品番	TMJ40ARKX	品名	壁付サーモ13 (寒) (浴室)	(JIS)	1 / 3
----	-----------	----	------------------	-------	-------

金具補修品互換性情報	製品の前期型品・後期型品を識別し、それぞれに対応した補修品を選定してください。	2-A1-0016
------------	---	-----------

件名	水栓取付脚補修時の注意情報		
対象製品	TMF40ARX TMF40AZRKX	TMG40ARX TMG40ARKX	TMJ40ARX TMJ40ARKX 他

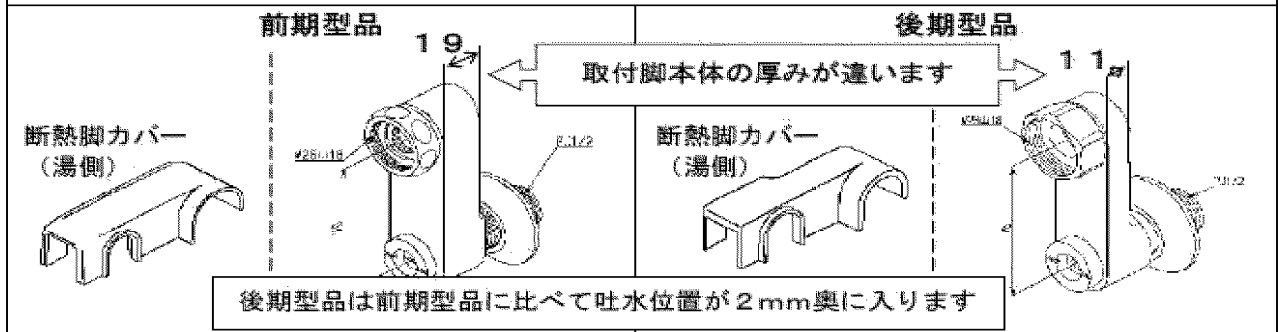
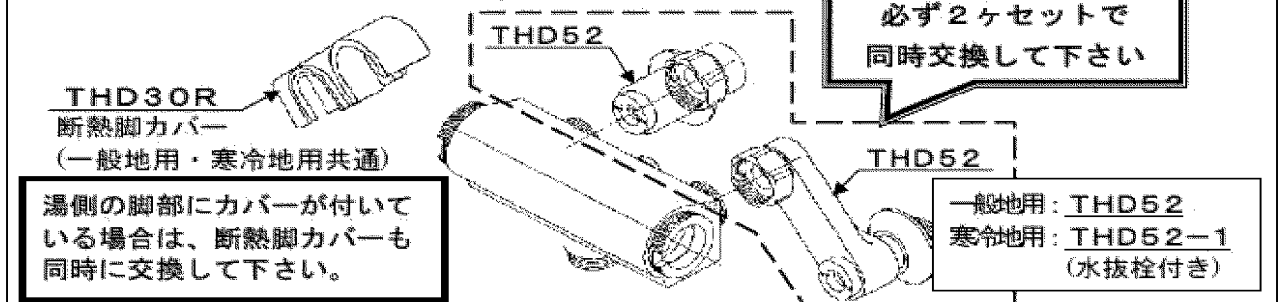
### 新旧製品識別方法

### 補修品選定

#### 【前期型品の取付脚本体を交換する場合】

#### 【取付脚本体以外のパーツのみを交換する場合】
